**Avis délibéré de la Mission régionale d'autorité environnementale
de la région Nouvelle-Aquitaine
sur le projet de réseau de chaleur géothermique
sur les communes de Bordeaux, Cenon et Floirac (33)**

n°MRAe 2018APNA145

dossier P-2018-6653 et P-2018-6800

Localisation du projet : communes de Bordeaux, Cenon et Floirac (Gironde)
Maîtres d'ouvrage : Plaine de Garonne Énergie (P-2018-6653) et Bordeaux Métropole (P-2018-6800)
Avis émis à la demande de l'Autorité décisionnaire : Préfet de la Gironde
En date du : 29 mai 2018 (P-2018-6653) et 26 juin 2018 (P-2018-6800)
Dans le cadre de la procédure d'autorisation : autorisation environnementale (P-2018-6653)
autorisation de recherche d'un gîte géothermique basse température
et d'ouverture de travaux de forage (P-2018-6800)

Situation de la chaufferie (source : demande d'autorisation chaufferie, p. 40)

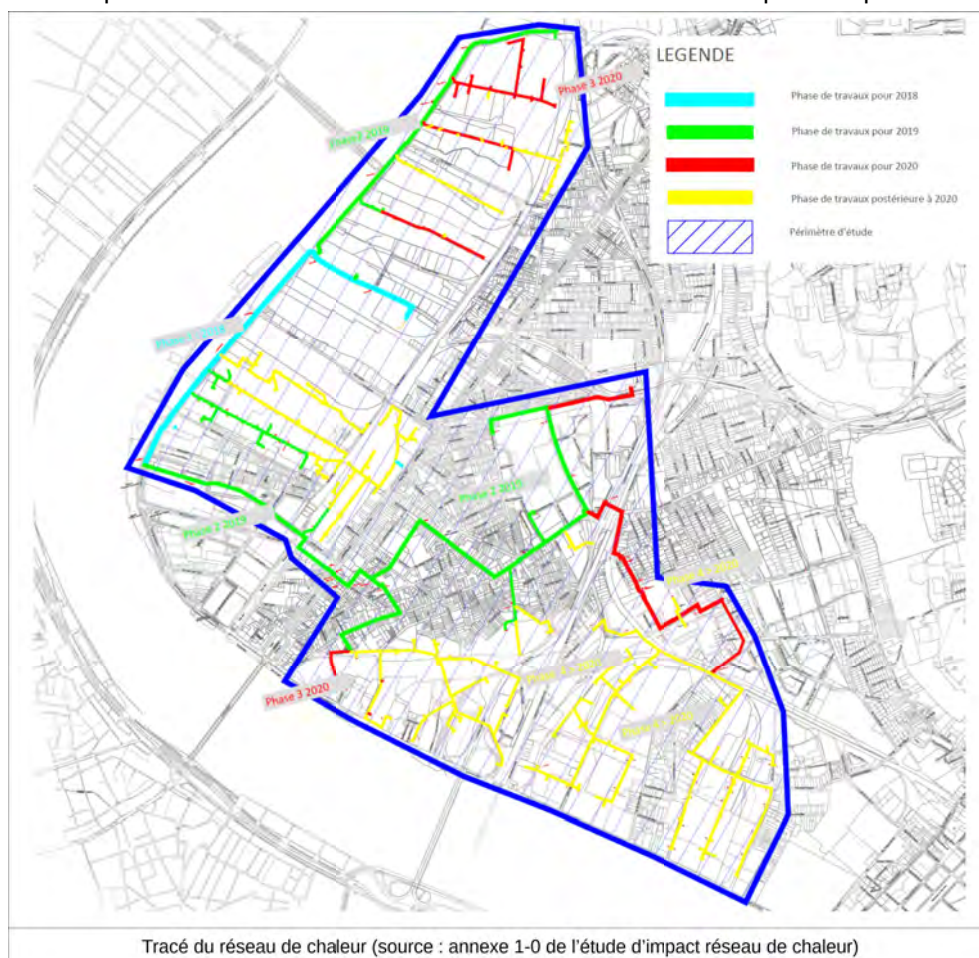
La présentation du projet aurait mérité d'être réalisée de façon plus précise (DAE-icpe , p. 20 – § 1.1.3 justification du projet) en intégrant la possibilité de mise en place d'une chaudière biomasse de 7,5 M⁷ et d'une chaudière gaz en cas de repli envisagé de la géothermie du Jurassique sur le Crétacé, le taux de couverture des EnR dans ce cas devant être présenté.
